Dotyczy: Zapytania ofertowego nr **ZAM-15/2025: „Konwersja węglowego źródła ciepła na wysokosprawną kogenerację gazową w Kościerzynie”**

W odpowiedzi na zapytania z dnia 10.07.2025 r. Zamawiający informuje co następuje, jak poniżej:

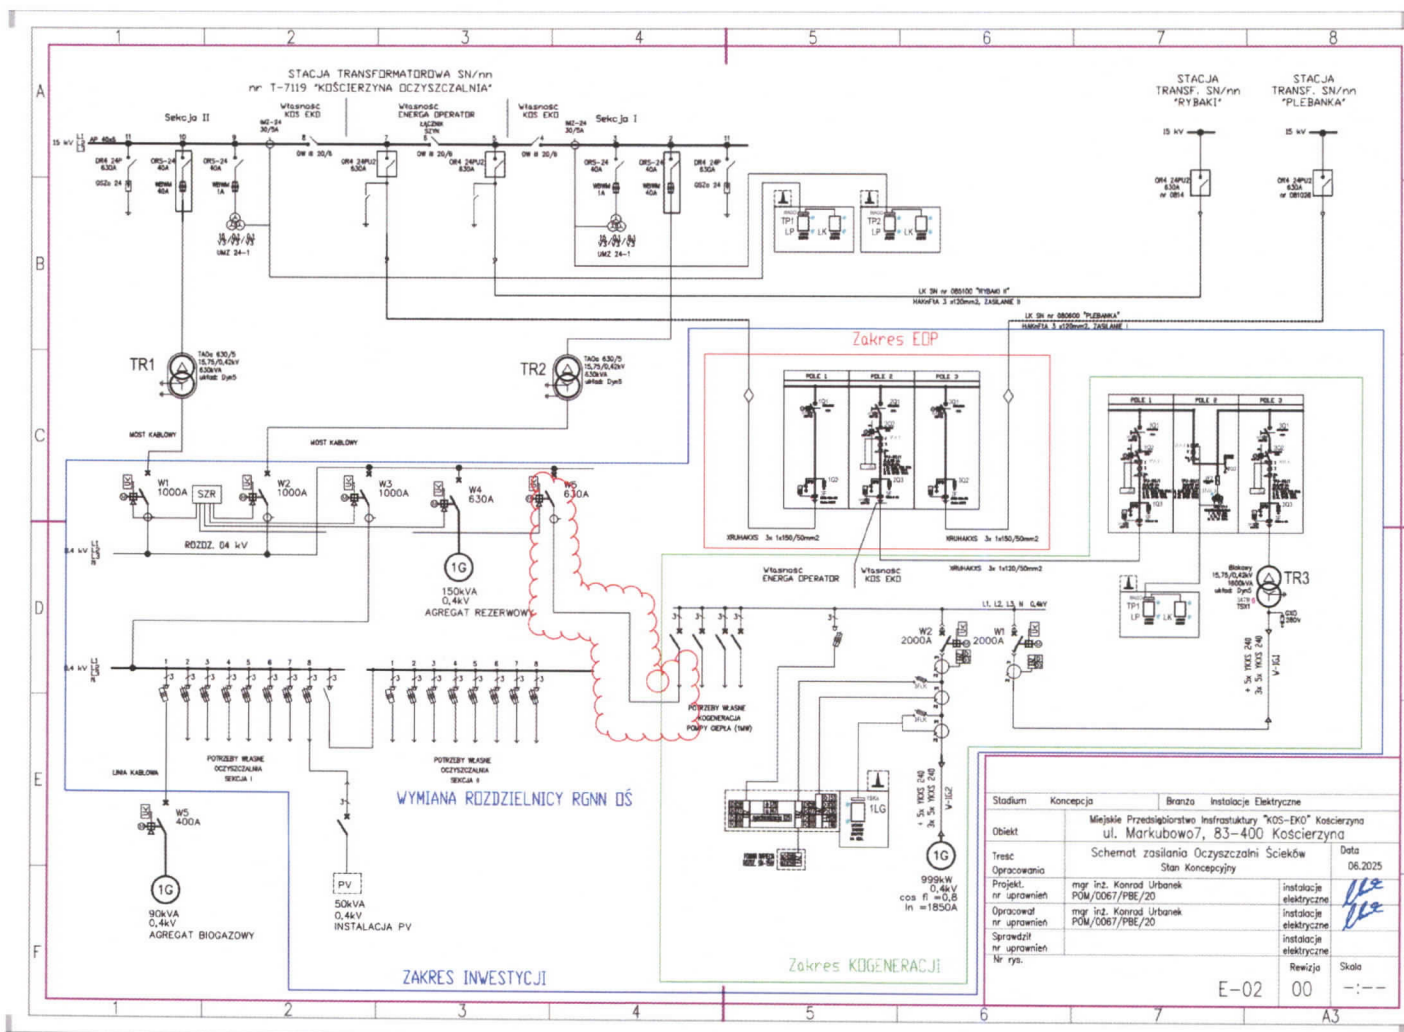
Na stronie 46 w PFU jest zapis: „Zakłada się połączenie kablowe nn 0,4kV kablem 2x5xYKXS 1x240mm² ułożonym w ziemi pomiędzy rozdzielnicą nn 0,4kV w stacji transformatorowej SN/nn dla potrzeb Obiektu a istniejącą rozdzielnicą główną nn 0,4kV w stacji transformatorowej T-7119...”

Połączenie takie nie jest pokazane na rys. E-02 „Schemat zasilania Oczyszczalni Ścieków -stan koncepcyjny”. W przypadku wykonania takiego połączenia nastąpiłoby połączenie transformatora TR1 i TR3. Proszę o potwierdzenie że schemat E-02 jest prawidłowy i nie ma połączenia po niskim napięciu pomiędzy projektowaną stacją SN/nn dla kogeneracji a częścią nn w rozdzielnicy T-7119

Zamawiający zaznaczył na załączonym schemacie wymagane połączenie kablowe nn 0,4kV.

Zamawiający informuje również, że zapis „dla potrzeb Obiektu a istniejącą rozdzielnicą główną nn 0,4 kV w stacji transformatorowej T-7119” odnosi się do układu CHP będącego przedmiotem niniejszego zadania.

W założeniu Zamawiającego jest umożliwienie zasilenia OŚ Markubowo z układu CHP będącego przedmiotem niniejszego postępowania.
